**Onderwerp:** RE: Q3 2020

**Onderwerp:** Q3 2020

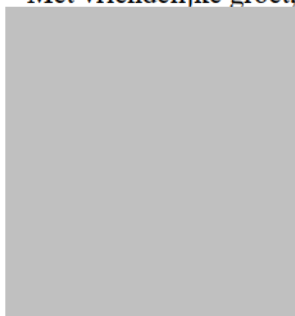
Wederom mooie beelden. Geeft veel inzicht. Ik zie één punt waar we echt rekening mee moeten houden en dat is de invloed van de vegetatie op de data. Grote delen zijn volgende de data gestegen en niet gezakt. M.i. komt dat door de vegetatie. Voor een accurate hoogtekaart is dat natuurlijk wel problematisch.

Daarnaast is het mooi om de strandsuppleties te zien. Voor recreatiestrand en zuidstrand is het duidelijk goed gelukt. Het noordstrand blijkt toch veel lager te zijn gebleven dan ik van [redacted] had begrepen maar misschien komt dat ook door de grofheid van de kaart. Is het mogelijk om van de stranden een veel hogere resolutiekaarten te ontvangen zodat we beter weten wat er is gebeurd/gelukt?
